2019年10月31日

原子力損害賠償・廃炉等支援機構

福島第一2号機燃料取り出し工法(プラン)の選定に関する評価

・2号機燃料取り出し工法の検討状況について 2019年10月31日 東京電力

図-1 計画案の概要

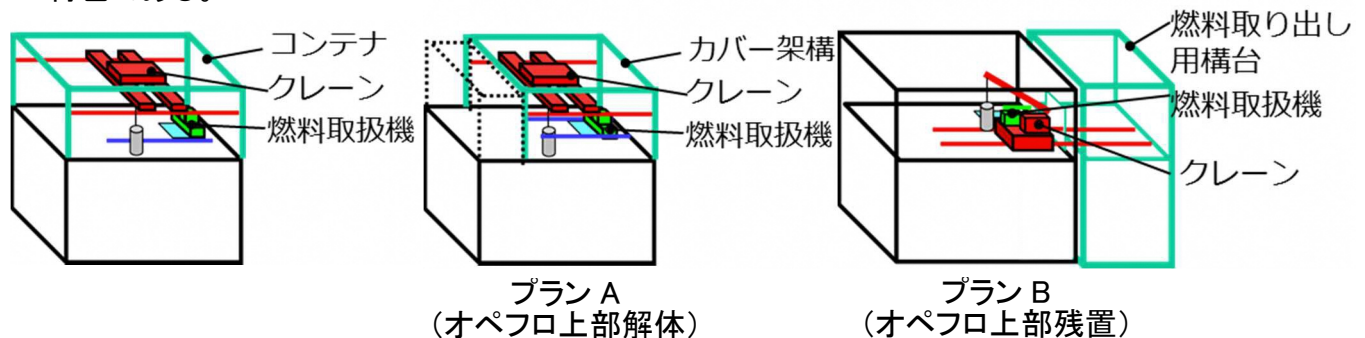
解体時のダスト飛散対策については、オペフロ上部をできるだけ解体しないプランBでは、影響が限定的であり、より信頼性の高いダスト飛散管理が可能である。プランAでは、ダスト発生量が多くなると考えられ、大規模な対策が必要になる。

プラン A では、オペフロ上部を全面解体するため、スカイシャイン対策を含む作業員被ばくへの配慮が必要になる。

プラン B では、オペフロ上部の解体範囲が限定的なので、燃料取り出し用構台の設置を考慮しても、リスク源となるプール燃料の搬出開始時期が早いと想定される。

プラン A には、従来の燃料取り出し方法が適用できるが、発電所構内初となる原子炉建屋オペフロ上部の大規模解体が必要であり、ダスト飛散対策を含めた工事方法に不確実性がある。プラン B では、新たにブーム型クレーンを適用した燃料取扱設備を計画している。燃料取扱設備に関しては、後述の留意すべき事項に示す取り組みを確実に行うことが重要である。

プラン B では、オペフロ上部の解体範囲が限定的だが、デブリ取り出し時にオペフロ上部を全面解体することを想定した場合、オペフロ上部解体による廃棄物量はプラン A と同等である。なお、プラン B では、燃料取り出し用構台を地盤面から構築するため、基礎(鉄筋コンクリート造)が必要であり、解体・撤去する場合には廃棄物となる。

オペフロ上部を解体すると雨水流入によって滞留水が発生する。解体範囲が限定的なプラン B では雨水流入はほぼない。雨水対策に関しては、プラン B が優位である。

プラン A では、上部解体、カバー設置で西側、南側のヤードを占有し、他工事との調整が課題となる。プラン B では、主な工事ヤードが原子炉建屋南側になるため、他工事で西側ヤードを活用でき、プラン B が優位である。

以上の検討から、主に、安全性・迅速性の観点でプラン B を選択することが妥当と考える。

「②プール燃料取り出し特化案」を採用(判断1)し、オペフロ上部の解体をできるだけ行わない「プラン B」を選択(判断2)することが妥当と考える。
